伏見西部第四地区見直し検討委員会

検討委員会ニュース No.3

平成 20 年 7 月発行

◆見直し計画案のたたき台の概要

見直し計画案のたたき台

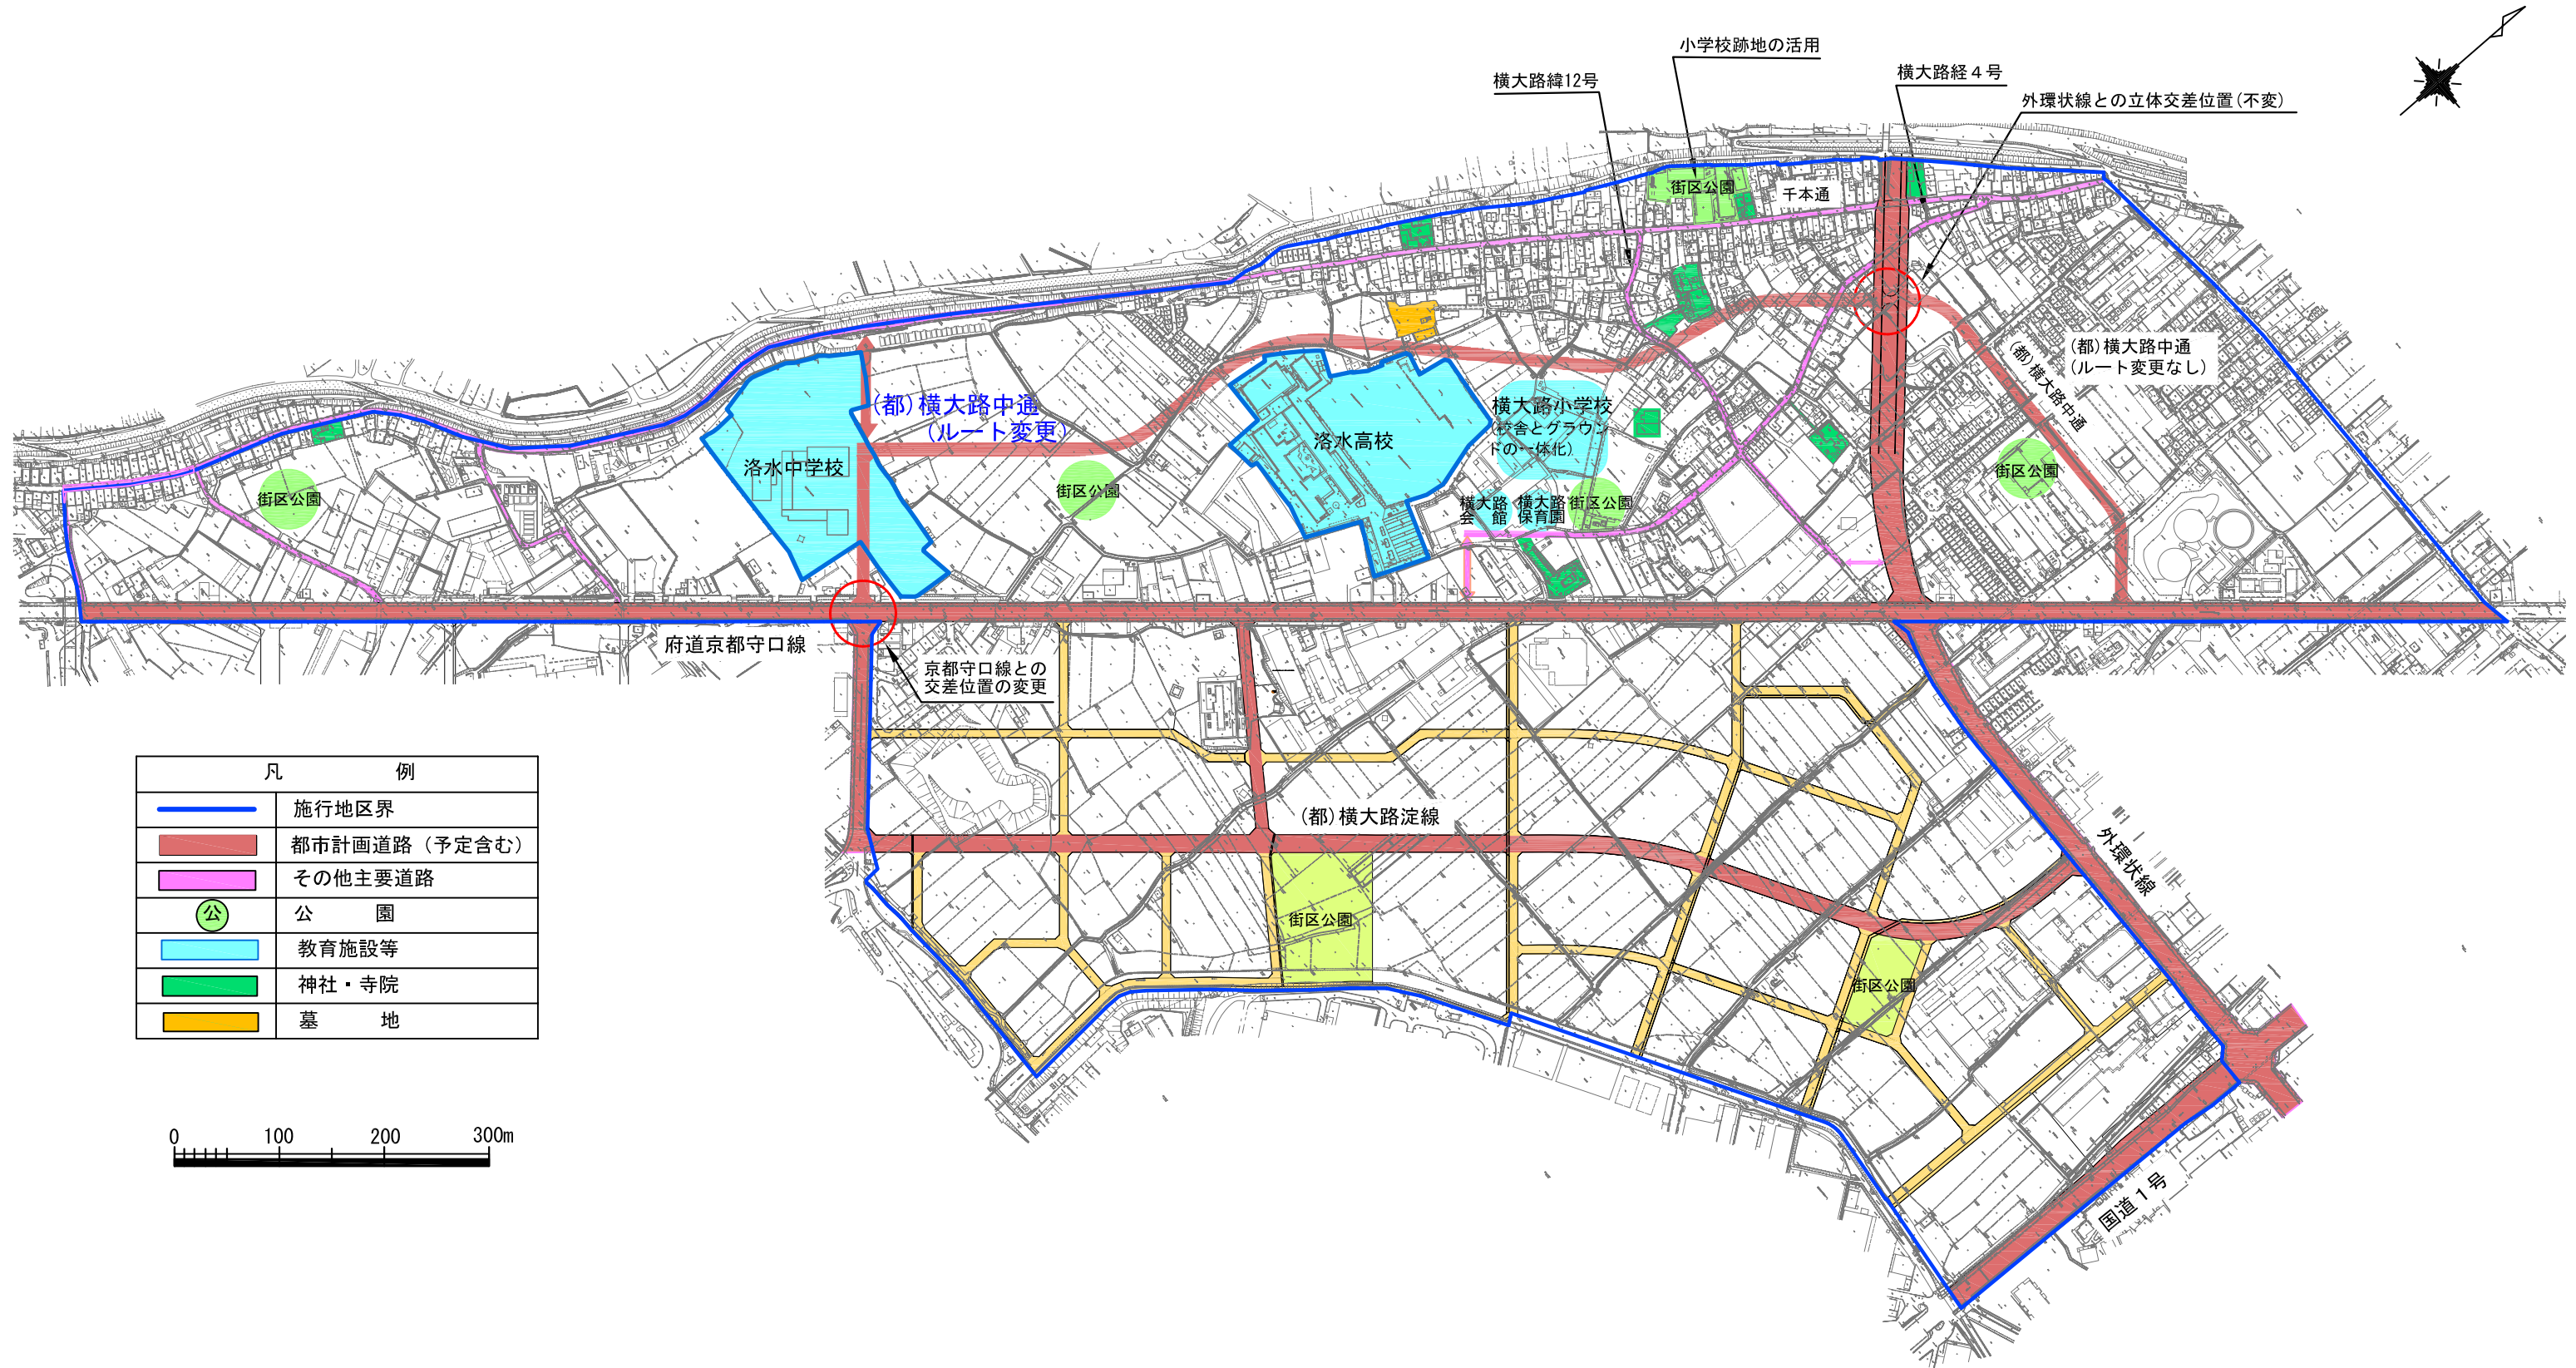
- ・横大路中通のカーブは沿道宅地の形状が不整形となり、地域全体の価値を下げることはないか。
- ・横大路中通に通過交通が発生しないように、直線区間を極力少なくするなどの配慮して欲しい。
- ・横大路緯 12 号を外環状線に接続できるよう、十分に調整していただきたい。
- ・千本通も地域の骨格となる道路であり、通過交通対策や歩行者の安全対策を講じるべきである。(拡幅、待避スペースの確保等)

- ・小学校と中学校が隣接している例は多くあると思うが、洛水高校と横大路小学校を隣接させることによって問題は生じないか。
- ・洛水高校を移転させることは非現実的であり、また横大路小学校を洛水中学校北側まで移転させるには通学距離の関係で難しい。
- ・中学校が隣接したとしても、問題解決には至らない。教育的配慮でカバーするしかないのでは。
- ・現在の横大路小学校体育館を残して、避難拠点として機能するようにしてはどうか。

- ・千本通の整備の方向性について検討する。
- ・道路の計画だけでなく、地区内の用水路及び排水路についても検討する。
- ・事業が早期完了できるよう最大限の検討を行う。

- ・本日提案した『見直し計画案のたたき台』を基本に作業を進めることについて了解が得られた。
- ・次回以降は、今後の土地利用、区画道路等について検討する。
- ・『伏見西部第四地区見直し検討委員会』を正式名称とし、今後は(仮称)をとる。
